Città di Seregno

DELIBERAZIONE DI CONSIGLIO COMUNALE DI RETTIFICA E CORREZIONE ERRORI MATERIALI AGLI ATTI DEL P.G.T. AI SENSI DELL'ART.13 C.14 BIS DELLA L.R. N.12/2005. RELAZIONE TECNICA.

1) Correzioni e rettifiche all'azzoneamento delle tavole del PGT

Tavola PR03 Localizzazione delle funzioni	
PGT VIGENTE	PGT RETTIFICATO
	Non si procede alla modifica della tavola

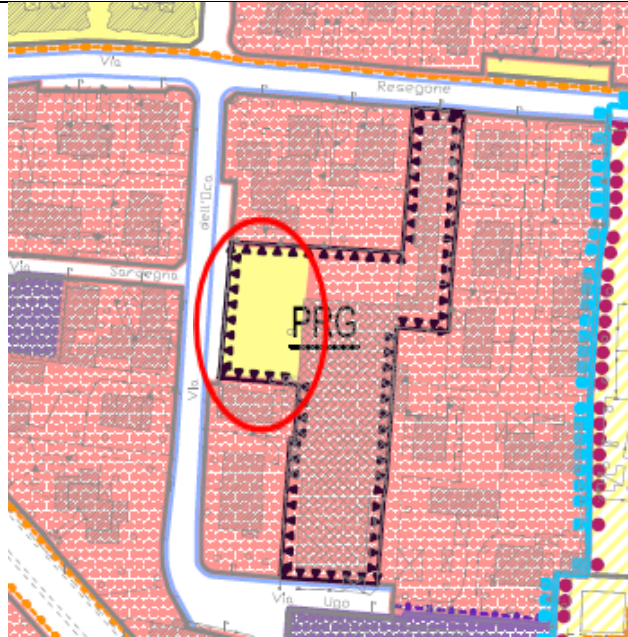
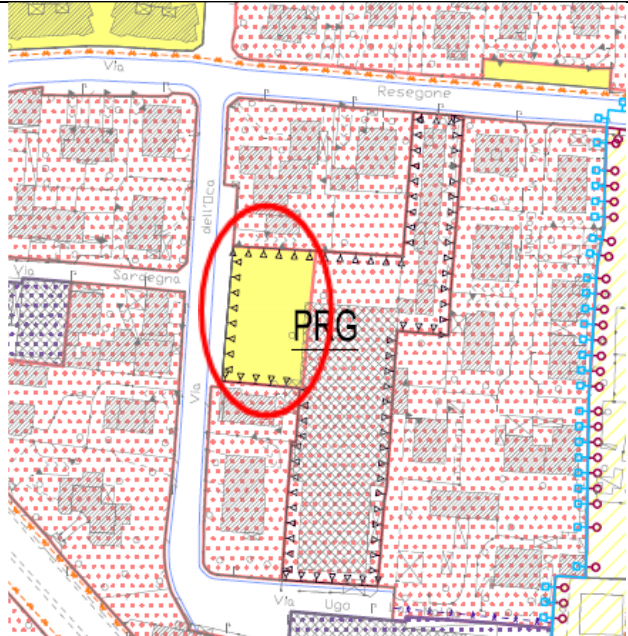
1. Scheda R16: *"il CRU 25 era stato approvato e prorogato con DCC 100 2011. Dalla scheda di PRG l'area era prevista ad uso pubblico. In assimilazione come le altre individuazioni dei comparti "PRG" si potrebbe valutare l'aggiornamento di una svista da parte dell'estensore nell'adottato. L'area è stata ceduta in attuazione al PA e pertanto anche nella ricognizione della PS01 è individuata come uso pubblico".*

Si prende atto dei contenuti della convenzione prot. 72159 del 21/11/2008, atto di Convenzionamento del 01/10/2008, Rep. 67767, Raccolta 21601 e pertanto non si procede alla modifica delle tavole.
